ALLEGATO A
Matrice di screening di incidenza

**INTERVENTO PER LA REALIZZAZIONE DI UN IMPIANTO IDROELETTRICO, NEL
PUNTO DI RILASCIO DELLE ACQUE DEL DMV DELL'INVASO DI CHIAUCI (IS)**

**- Proponente Consorzio di Bonifica Sud – Bacino Moro,
Sangro, Sinello e Trigno-**

MATRICE PER LA VALUTAZIONE DI INCIDENZA AMBIENTALE

Stralcio del layout progettuale (Tavola L1-T02)

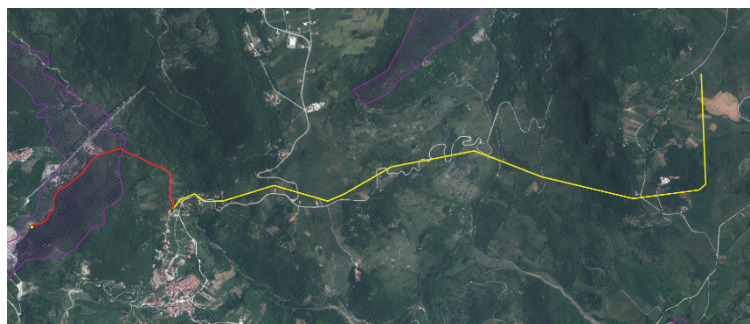
Rete elettrica. L'impianto di rete per il collegamento al punto di consegna prevede la realizzazione di un tratto di cavidotto interrato (per il tratto che attraversa il Sito di interesse Comunitario) e un tratto per l'allacciamento alla rete di Distribuzione MT con tensione nominale di 20 kV tramite un collegamento in antenna, con elettrodotto aereo AL 35 mm², per una lunghezza di circa 6 km, sulla linea MT esistente denominata "VILLA CANALE -D54015707" alimentata dalla C.P. AGNONE e ricadente nel Comune di Bagnoli del Trigno (IS).

Nell'elaborato L1-R01 "Relazione Generale", si riporta a pag. 17 che "L'impianto non aumenterà in nessun modo la portata derivata quindi non vi sarà nessuna variazione del bilancio idrico del fiume Trigno poiché sarà utilizzata solo la quantità di acqua già rilasciata in alveo a valle dell'invaso".

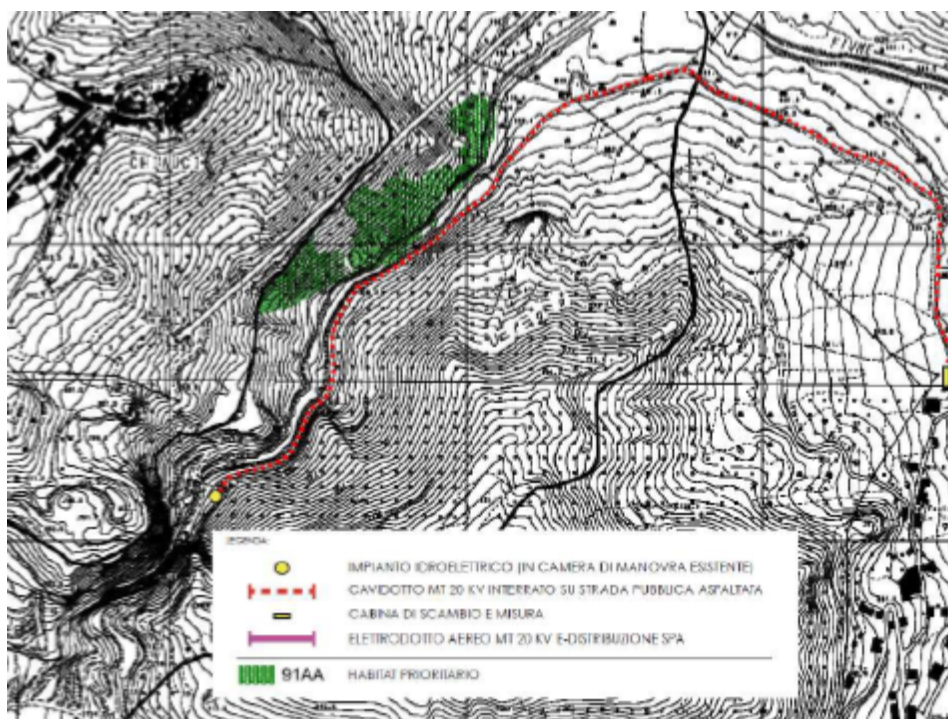
posso attraversare la linea elettrica per raggiungere i siti di nidificazione o trofici all'interno della ZSC "Gole di Chiauci".

Vegetazione

Il cavidotto interrato che verrà posizionato sul lato opposto del sedime della strada asfaltata già realizzata a servizio dell'invaso che costeggia il fiume. In tal senso non intercetta né interferisce direttamente con l'habitat 91AA.

Il cavidotto seguirà interamente la strada asfaltata esistente fino ad lasciare la perimetrazione del SIC nel proseguo della strada di collegamento esistente Chiauci - Civitanova del Sannio.
